Informe Consolidado de Solicitud de Aclaraciones, Rectificaciones y/o Ampliaciones a la Declaración de Impacto Ambiental del Proyecto "Santa Graciela Solar"

Nombre del Titular : Doña Graciela Solar SPA
Nombre del Representante Legal : Diego Andrés Infante González
Dirección : Príncipe de Gales 5921 of 1806

El presente Informe Consolidado de Solicitud de Aclaraciones, Rectificaciones o Ampliaciones a la Declaración de Impacto Ambiental del proyecto "Santa Graciela Solar", contiene las observaciones generadas en virtud de la revisión de la Adenda.

Imagen: Plano estimado de los integrantes próximos al proyecto que pertenecen a la Asociación Monguetún Mapu;

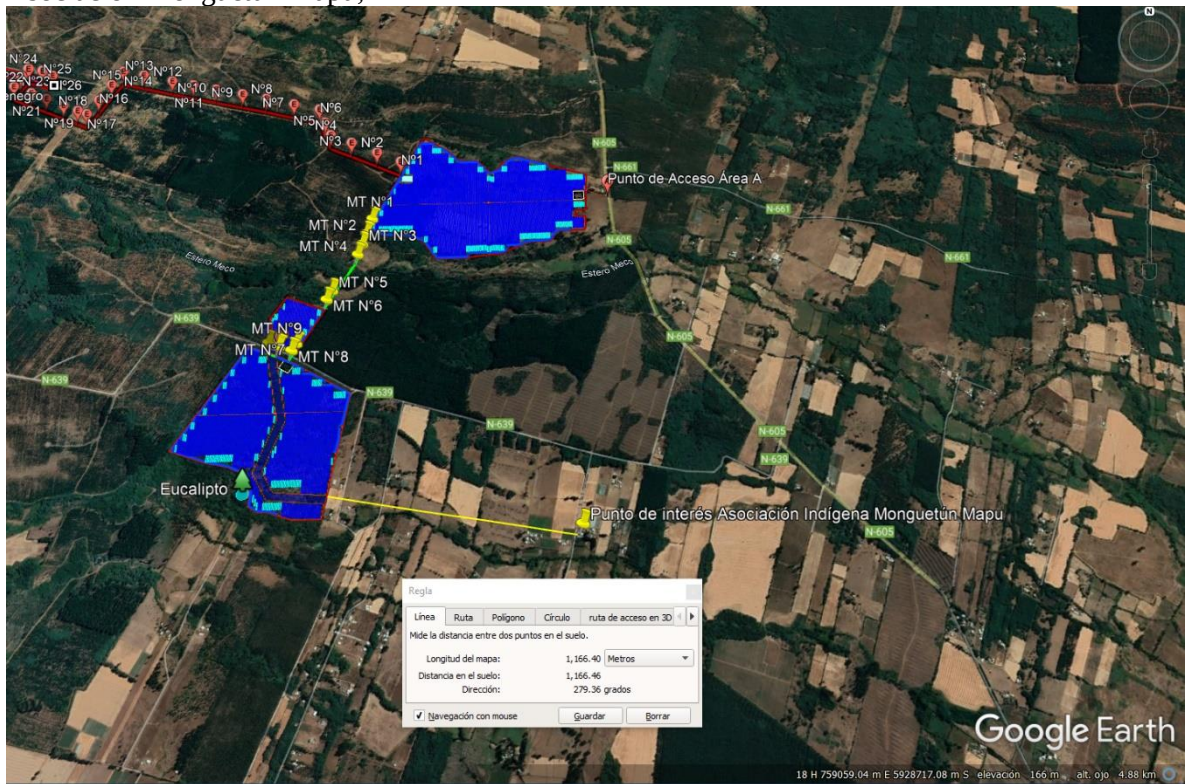
Cruzando el archivo de KMZ del proyecto y los antecedentes revisados de otras reuniones de artículo N° 86 D.S. 40 RSEIA de la DIA “Línea de Transmisión 1x66 kV Montenegro – Lucero”

(https://seia.sea.gob.cl/archivos/2021/08/13/Acta_y_anexos_Asociacion_Indigena_Monguetun_Mapu.pdf) se generó el siguiente plano donde se grafica que el grupo familiar se encontraría, aproximadamente, a 1,1 kilómetros del proyecto.

Imagen: Cartografía participativa desarrollada con la Asociación Monguetún Mapu en terreno, traspasada al presente plano:

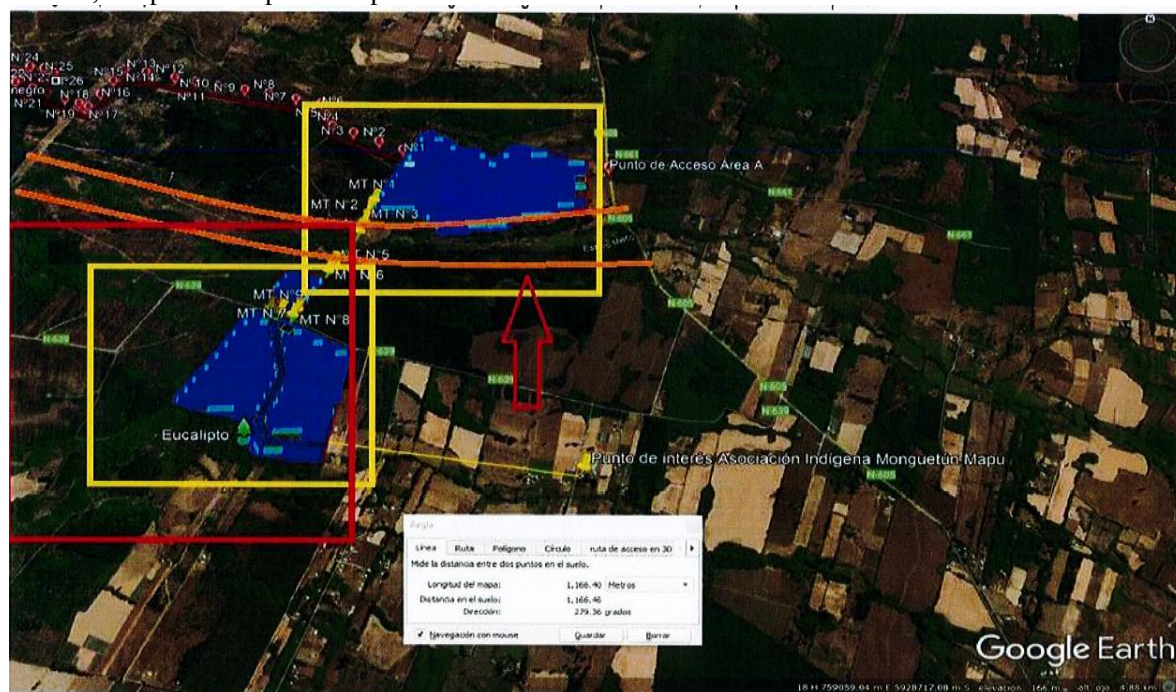
- La asociación indígena se habría reunido con la empresa el 05/02/2022.
- Se consulta sobre el plazo para hacer observaciones como ciudadanos al proyecto.
- ¿por dónde pasaría el cruce entre el sector B y C del proyecto?
- Las Perturbaciones generan el traslado de los animales y ello se van a ir a predios cercanos. los reptiles tienen baja movilidad.

- ¿cuál es el porcentaje de corta de bosque nativo y cuáles serán? Hay nativos que son más difíciles de reproducir.
- Si ellos cortarían árboles ¿dónde nos plantarán? La idea es que sea cerca del proyecto y no reponerlos lejos del área. En 30 años más eso podría quedar abandonado.

- Es relevante que se diga a la ciudadanía que hay proyectos en la comuna.
- El proyecto debe aclarar los planes de incendio y riesgos que posee.
- Se indica que es relevante abordar la posibilidad de movimiento de la fauna y que se haga en una estación donde tengan movimiento ya que en invierno son poco activas las especies.

Sobre lo indicado **se solicita ampliar la información expuesta a efecto de recabar mayores antecedentes**, con énfasis en la presencia de grupos humanos pertenecientes a pueblos indígenas en los grupos del área de influencia. Frente a lo anterior se deberá **ampliar lo presentado respecto al análisis del artículo 7° del D.S. 40** Reglamento del Sistema de Evaluación de Impacto Ambiental, **en todos sus literales, atendiendo a cada una de las observaciones de la Asociación Indígena Monguetún Mapu y teniendo en particular consideración la duración y/o magnitud de la alteración en las formas de organización social particular.**

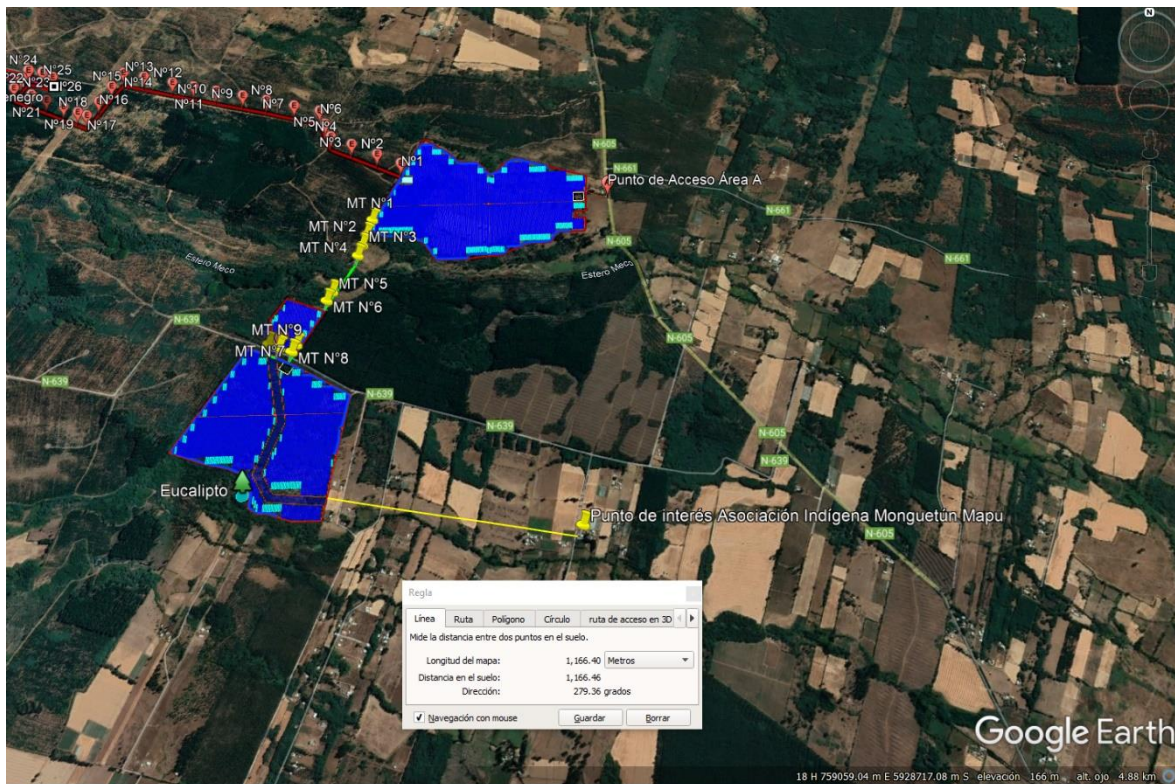
“Se informa que al interior del Área de Influencia existe solo una familia que pertenece a la Asociación Indígena, el miembro activo de esta familia es Jaime Huenuan, quien desarrolla actividades relacionadas con la recolección de frutos silvestres y cultivo de frutillas al interior de su predio ubicado en el sector de Piedras Maule, distante a 1.5 km del área de generación sur y 4.5 km del punto de conexión y LTE. Jaime Huenuan utiliza el territorio correspondiente a predios forestales, donde crece la vegetación que produce los frutos que recolectan. En ese sentido, si bien el Proyecto se sitúa al interior de los límites del área señalada por fuentes primarias para la recolección. Sumado a lo anterior, la zona donde se ubica el Proyecto fue señalada como una zona de recolección no recurrente, debido a las limitaciones existentes para cruzar el estero Meco, y de acuerdo a los resultados del estudio de flora y vegetación, casi la totalidad del área del Proyecto se compone por plantaciones forestales, la cual ha sufrido fuerte intervención humana por lo que la vegetación conserva muy pocos elementos de la vegetación original, existiendo este tipo de vegetación en la mayor parte de la zona de recolección, puesto que corresponde a un área de explotación forestal. En ese sentido, la práctica de recolección de recursos naturales desarrollada, podrá continuar efectuándose con normalidad.”

Cruzando el archivo de KMZ del proyecto y los antecedentes revisados de otras reuniones de artículo N° 86 D.S. 40 RSEIA de la DIA “Línea de Transmisión 1x66 kV Montenegro – Lucero”

(https://seia.sea.gob.cl/archivos/2021/08/13/Acta_y_anexos_Asociacion_Indigena_Monguetun_Mapu.pdf) se generó el siguiente plano donde se grafica que el grupo familiar se encontraría, aproximadamente, a 1,1 kilómetros del proyecto.

Imagen: Cartografía participativa desarrollada con la Asociación Monguetún Mapu en terreno, traspasada al presente plano:

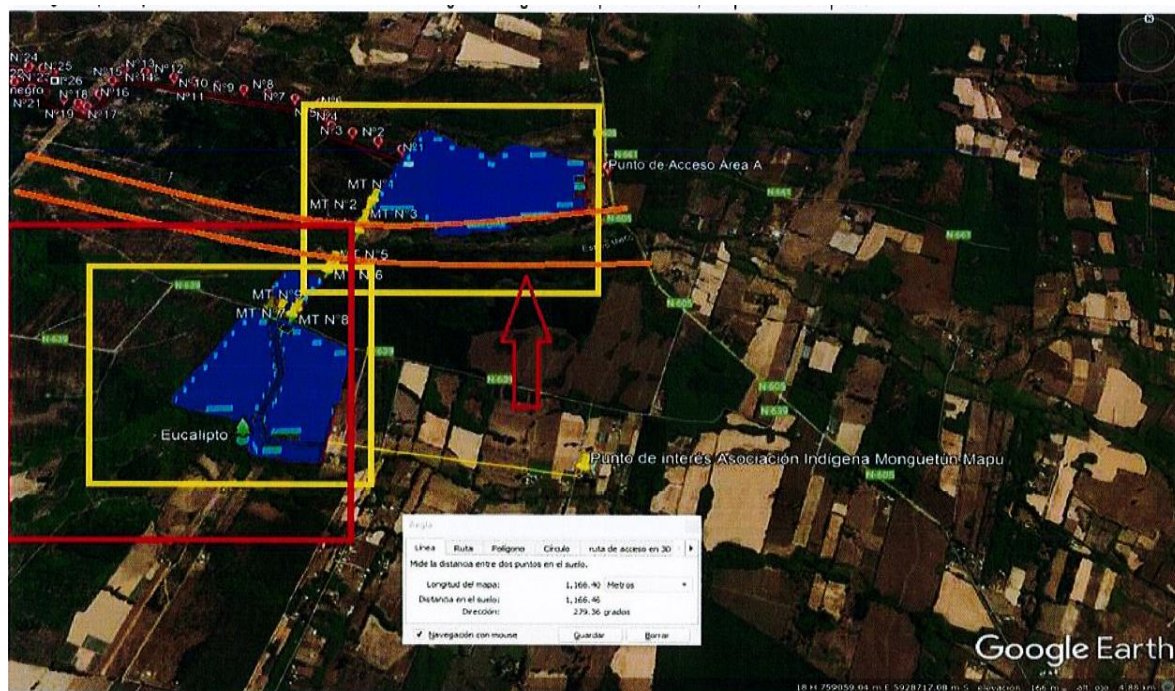
- La asociación indígena se habría reunido con la empresa el 05/02/2022.
- Se consulta sobre el plazo para hacer observaciones como ciudadanos al proyecto.

- ¿cuál es el porcentaje de corta de bosque nativo y cuáles serán? Hay nativos que son más difíciles de reproducir.
- Si ellos cortarían árboles ¿dónde nos plantarán? La idea es que sea cerca del proyecto y no reponerlos lejos del área. En 30 años más eso podría quedar abandonado.

- Es relevante que se diga a la ciudadanía que hay proyectos en la comuna.
- El proyecto debe aclarar los planes de incendio y riesgos que posee.
- Se indica que es relevante abordar la posibilidad de movimiento de la fauna y que se haga en una estación donde tengan movimiento ya que en invierno son poco activas las especies.
